**INTERVENTI PER IL DRAGAGGIO DI 2,3 M m<sup>3</sup> DI SEDIMENTI IN AREA MOLO  
POLISETTORIALE PER LA REALIZZAZIONE DI UN PRIMO LOTTO DELLA CASSA DI  
COLMATA FUNZIONALE ALL'AMPLIAMENTO DEL V SPORGENTE DEL PORTO DI TARANTO**

**Studio di impatto ambientale**

**VERBALE TAVOLO TECNICO 28/06/2016**

### Resoconto sintetico della riunione del 28 Giugno 2016

Figura 1 - Planimetria di progetto

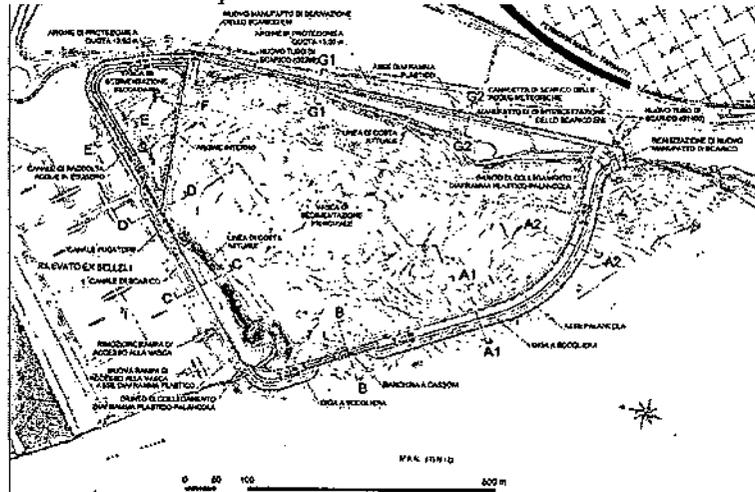
Dallo schema di funzionamento, che si desume dalle planimetrie di progetto, sembrerebbe che in fase di deposito del materiale per il riempimento della colmata le acque presenti nella vasca principale defluiscono attraverso l'argine interno che separa la vasca di sedimentazione principale da quella secondaria essendo la sua quota di imposta di 1.30 m rispetto all'argine principale posto a quota 3,5 m.
